PERMESSO DI RICERCA PER RISORSE GEOTERMICHE FINALIZZATO ALLA SPERIMENTAZIONE DI IMPIANTI PILOTA DENOMINATO "FORIO"

CHIARIMENTI AL PARERE DELLA REGIONE CAMPANIA

**IMPIANTO PILOTA GEOTERMICO
"SERRARA FONTANA" – ISCHIA (NA)**

**Chiarimenti al Parere della
Regione Campania
(D.R. n.15 del 16/06/2017)**

Tabella 1a

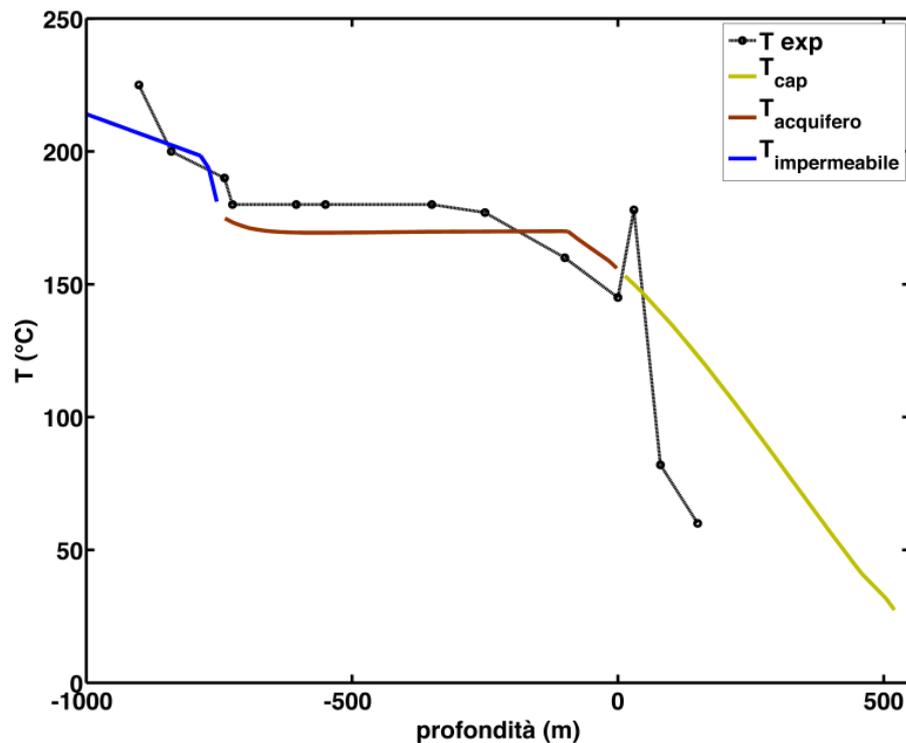
Differentemente da quanto affermato nel Decreto della Giunta Regionale (D.R. n. 15 del 16/06/2017), il modello è stato verificato e tarato con i dati termometrici

disponibili dei pozzi. A titolo dimostrativo si riporta di seguito il confronto tra le temperature misurate all'interno del Pozzo Ischia 3 (PC46) e quelle simulate dal modello in stato stazionario (Figura 1.5.3 da Allegato 3 al Progetto Definitivo consegnato in data 5/06/2015).

Geoterma sperimentale (linea nera tratteggiata) in corrispondenza del Pozzo Ischia 3 (Pc46) e geoterma corrispondente allo stato stazionario (linea continua, i differenti colori sono relativi ai differenti strati geologici del modello).

La ottima corrispondenza tra i dati di T e P disponibili in bibliografia e quelli ottenuti dalla simulazione in stato stazionario, dimostra l'attendibilità del modello numerico e la sua rappresentatività delle condizioni naturali.
